改善箇所説明図

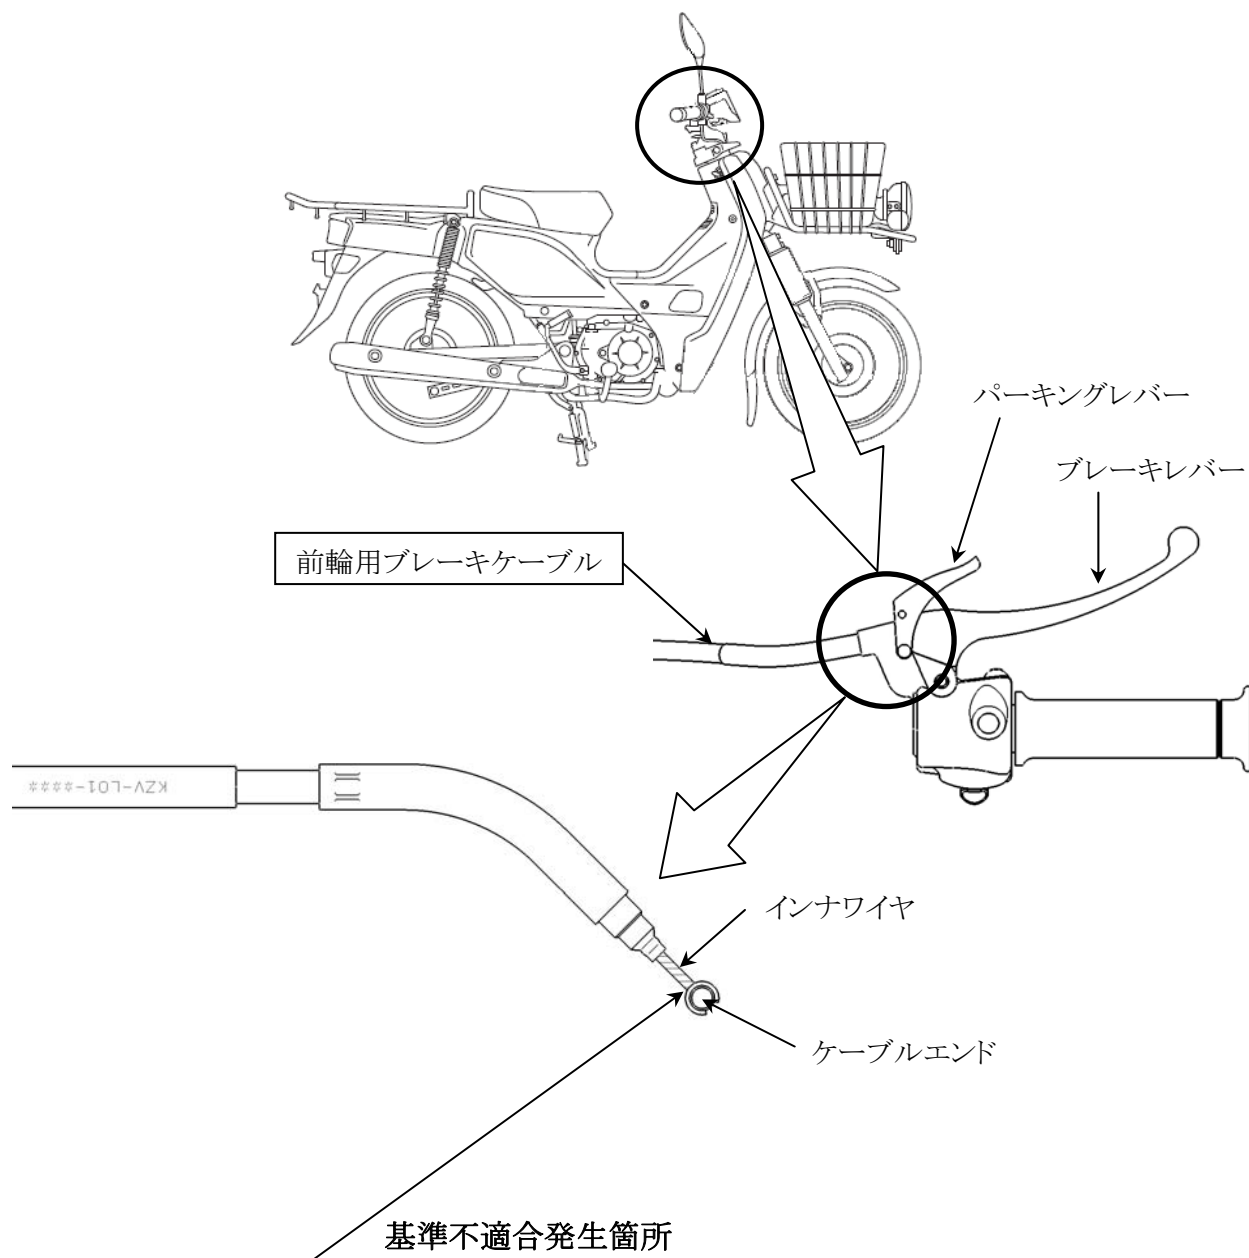
前輪ブレーキにおいて、ケーブルエンドへのインナワイヤ鑄込み位置が不適切なため、坂道などの駐停車時に使用するパーキングレバーの操作を繰り返し行くと、ケーブルエンドが破損し、前輪ブレーキが利かなくなるおそれがある。

全車両、前輪用ブレーキケーブルを良品と交換する。

識別：車台番号付近に黄色の識別ラベルを貼付する。
